### Parecer Técnico de Licença Ambiental Simplificada (RAS) nº. 0288776/2019

**PA COPAM Nº:** 19909/2011/004/2019      **SITUAÇÃO:** Sugestão pelo indeferimento

<b>EMPREENDEDOR:</b>	Amauri Pinto Costa	<b>CNPJ:</b>	06.296.177/0003-25
<b>EMPREENDIMENTO:</b>	Amauri Pinto Costa - Fazenda Bom Retiro	<b>CPF:</b>	412.255.626-00
<b>MUNICÍPIO:</b>	Pouso Alto	<b>ZONA:</b>	Rural

levantamento topográfico. Abaixo, segue imagem disponível no Software Google Earth na data de 22/06/2018 com as 02 poligonais apresentados (limites em amarelo) e print do levantamento topográfico apresentado:

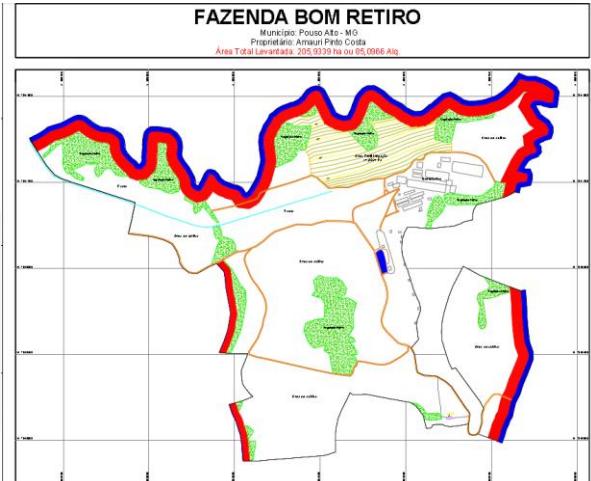
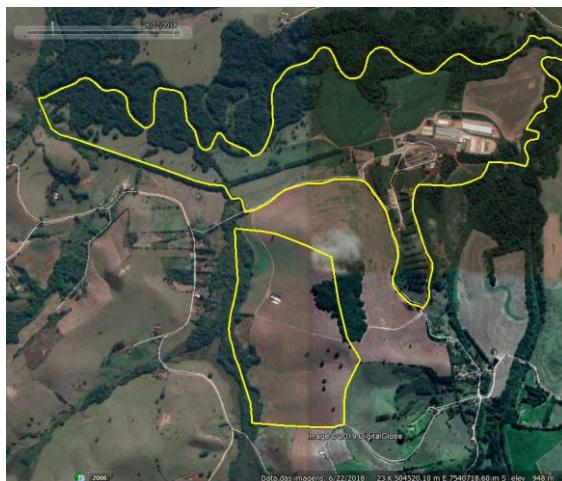
De acordo com o levantamento topográfico, a área do empreendimento é de 205,93 ha, contudo não foi apresentado o quadro de áreas do uso e ocupação do solo, apenas a área da fertirrigação foi identificada. No RAS foram informadas as seguintes áreas: vegetação nativa – 24,1406 ha; culturas anuais – 83,898 ha; Área de Preservação Permanente (APP) – 27,2302 ha; fertirrigação - 14,0924 ha e outros (pastagem, estradas, benfeitorias etc) – 60,688 ha, cuja soma é de 210,0492 ha, ou seja, maior que a área do levantamento topográfico.

Foram apresentados dois recibos federais do CAR, referentes as 11 matrículas - e dois arquivos kml do empreendimento. A soma da área dos CAR é de 140,2049 ha e dos arquivos kml é de 144,90 ha, ou seja, são diferentes e menores que a área apresentada no

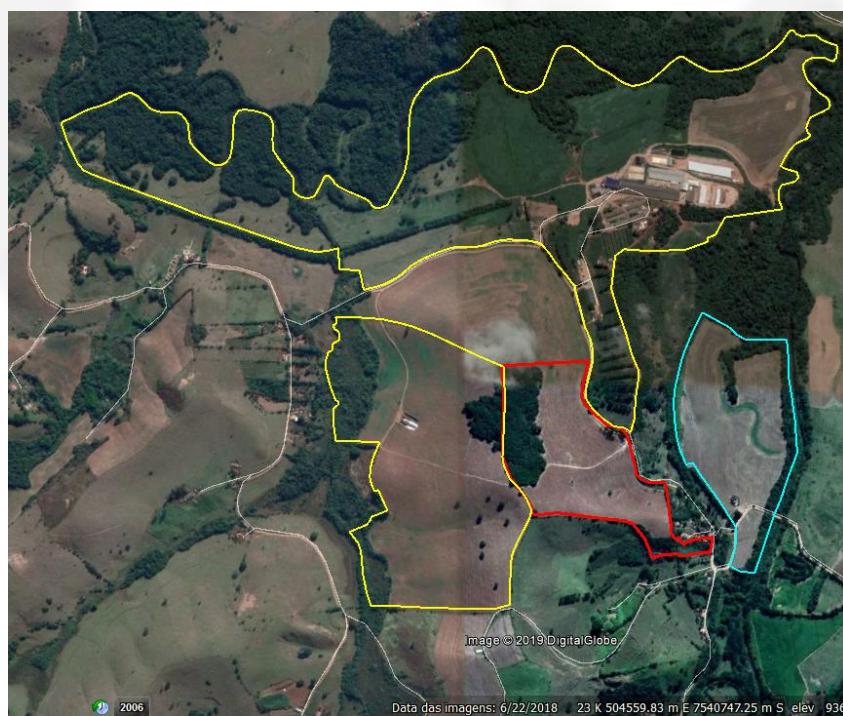
As informações apresentadas não deixam claro qual é a área total do empreendimento, devido à divergência das informações. Junto à plataforma do CAR foram encontrados vários CAR no CPF do requerente, em relação à área objeto do levantamento topográfico foi encontrado mais um cadastro (MG-3152600-5BA08C0A90F3475B8023AF9EB127FEA8 - Fazenda Rio Abaixo – limite em azul). Foi constatado na plataforma do CAR que parte da área delimitada no levantamento topográfico não tem CAR e que outra parte está cadastrada em nome de outra pessoa (MG-3152600-753A125B39DA4C288E75B58BBBB06D46 – Fazenda Santa Rita – limite em vermelho), conforme figura abaixo.

Ainda sobre o levantamento topográfico, toda a APP foi demarcada em vermelho, mas a mesma não foi identificada na legenda.
